Città metropolitana di Venezia

COMITATO VALUTAZIONE DI IMPATTO AMBIENTALE

Parere n. 2/2018

OGGETTO: **A.C.T.V. S.p.A.**

Figura 3: Struttura mobile per la verniciatura natanti

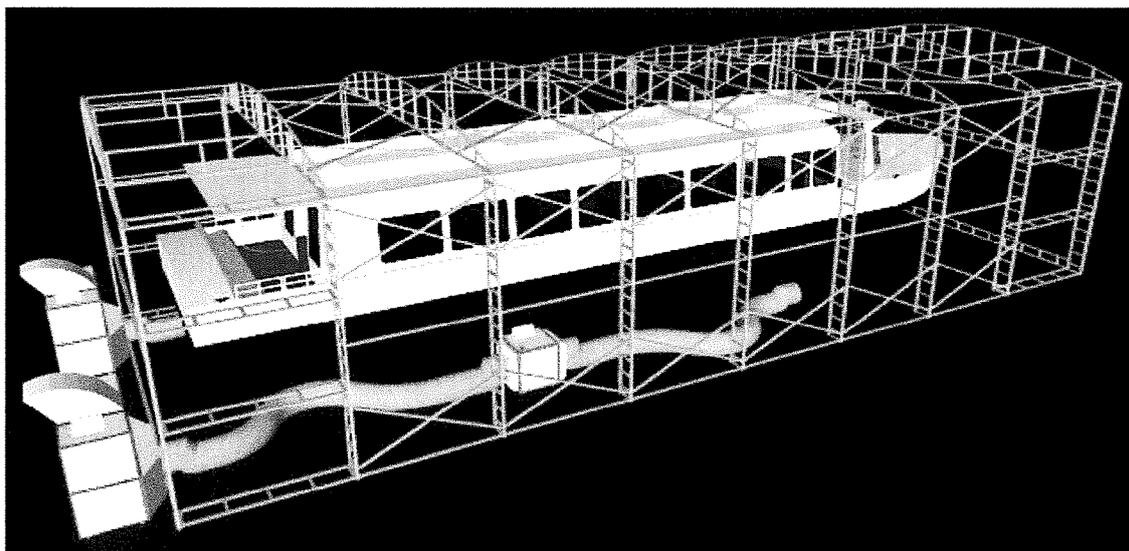
Saltuariamente per le imbarcazioni con lunghezza superiore a 25 metri, la società opererà la verniciatura degli scafi al di fuori delle strutture sopra descritte. Per ogni anno sono stati stimati n°5 imbarcazioni sopra i 25 metri, verniciate nel cantiere del Tronchetto. Per tale attività il proponente ha stimato circa 200 litri di vernice ad intervento, per un totale annuo di circa 1.000 litri di vernice. È stato considerato un contenuto medio di solventi pari a 0,5 kg/l e pertanto sono ipotizzati circa 500 kg di solventi che annualmente non saranno captati.

- 1) La verniciatura al di fuori della struttura mobile potrà essere autorizzata dalla Città metropolitana di Venezia alle seguenti condizioni:
 - a) siano rispettate le indicazioni poste dall'art. 270 della parte V del D.lgs 152/06 e ss.mm.ii.

Figura 5: rappresentazione grafica predittiva della propagazione del rumore post operam

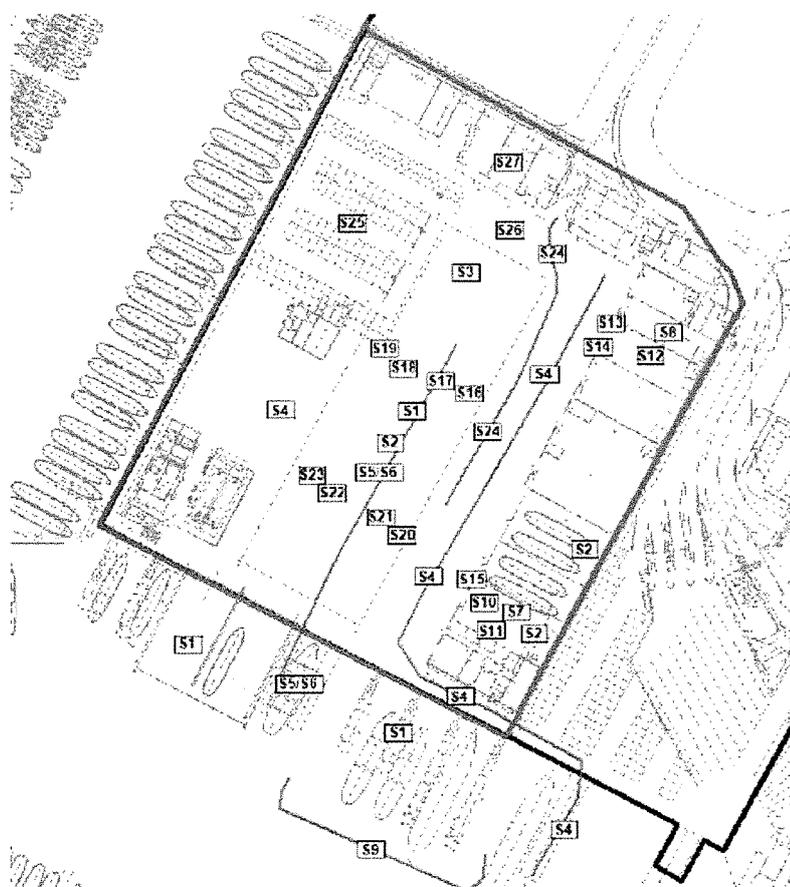
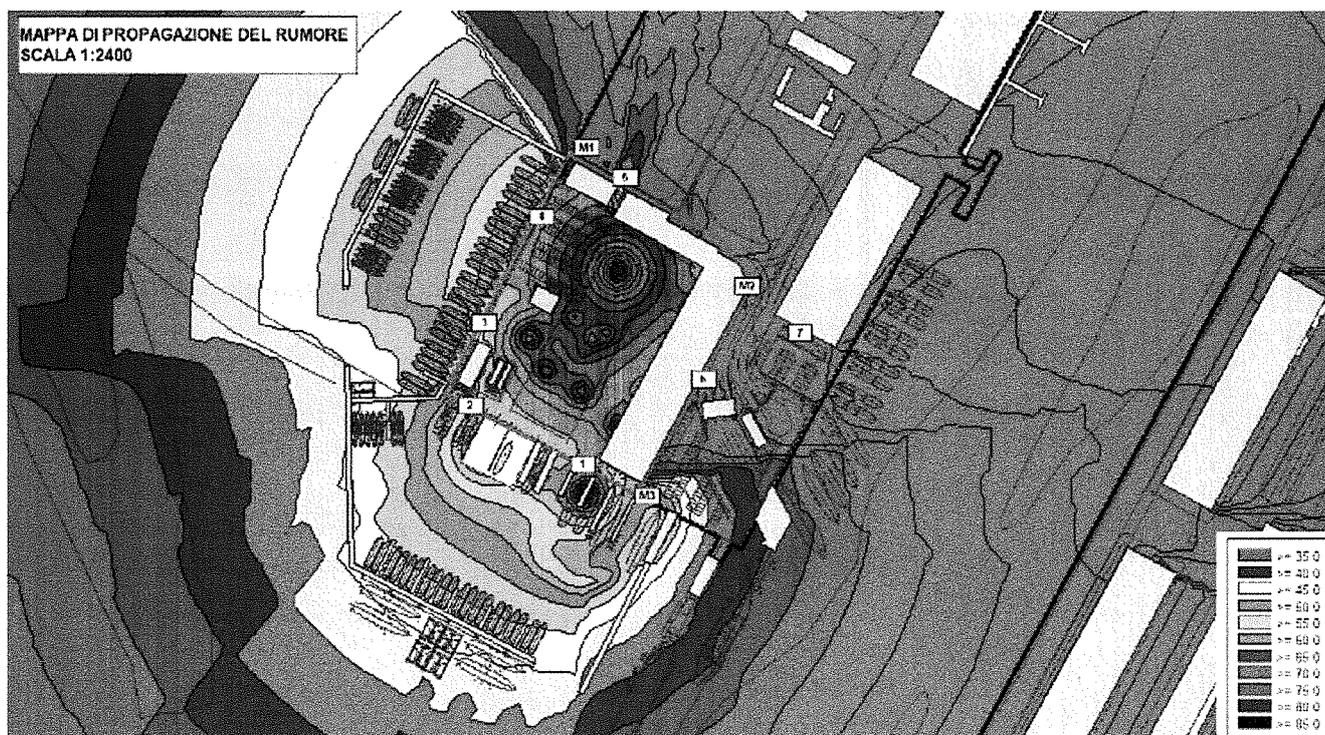
Si segnala che nella valutazione previsionale d'impatto acustico non è presente la calibrazione dei modelli di calcolo eseguita mediante il confronto dei valori calcolati con i dati rilevati durante la campagna di monitoraggio fonometrica, come indicato all'art. 4 comma 4 delle Linee Guida DDG ARPAV n°3/2008.

In rapporto all'assenza della calibrazione dei modelli calcolo e alla variabilità temporale e spaziale di alcune sorgenti sonore, a verifica della valutazione previsionale acustica si ritiene necessario di prescrivere lo svolgimento di campagna di monitoraggio acustico post operam.

- b) si valutino tutte le possibili soluzioni al fine di minimizzare le emissioni diffuse.
- 2) Dovrà essere effettuata una campagna di misurazioni della rumorosità per il mantenimento dei limiti di zonizzazione acustica comunali in corrispondenza dei ricettori individuati nello studio previsionale acustico. I risultati dovranno essere trasmessi a Città Metropolitana di Venezia e ARPAV. In caso di superamento dei limiti dovranno essere attuati gli accorgimenti necessari per ricondurre i valori entro i limiti previsti, comunicando a Città Metropolitana di Venezia e ARPAV le misure da adottare. Per la verifica dell'adeguatezza delle eventuali opere mitigatrici poste in essere dovrà essere eseguita la ripetizione della campagna di monitoraggio.
